Remplacement du module de puissance EDW1xxx dans un lave-vaisselle de n° de série avant 841xxxxx : connexion du connecteur d'alimentation.

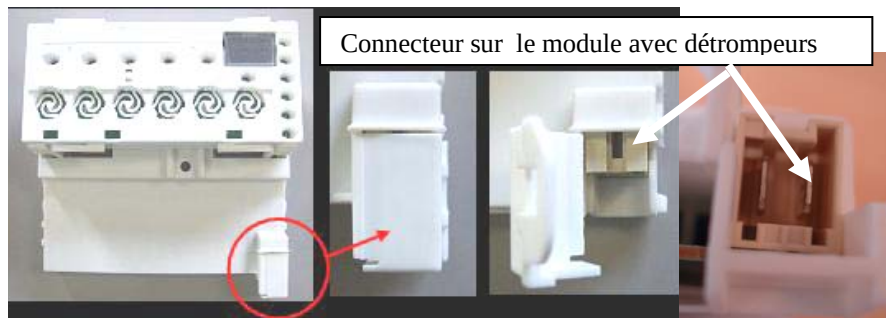
Le module de puissance actuellement utilisé en production (carte et boîtier modifiés) est maintenant utilisé par virement en pièce SAV pour remplacer l'ancienne version de module de ces lave-vaisselle.

ATTENTION : Le connecteur du câblage d'alimentation du module de puissance de ces lave-vaisselle est doté de 2 détrompeurs.

CONNEXION INCORRECTE du connecteur du câblage:

- En le branchant suivant ces détrompeurs, **le connecteur est inversé et le module n'est pas alimenté (rien ne s'allume).**

CONNEXION CORRECTE du connecteur du câblage :

- Il est nécessaire de couper un détrompeur du connecteur du câblage pour l'insérer correctement dans le connecteur du module.
- Le connecteur du câblage doit être complètement inséré dans le connecteur de la carte électronique afin d'éviter tout risque de surchauffe/incendie. Cet avertissement s'applique à tous les types de connecteur.
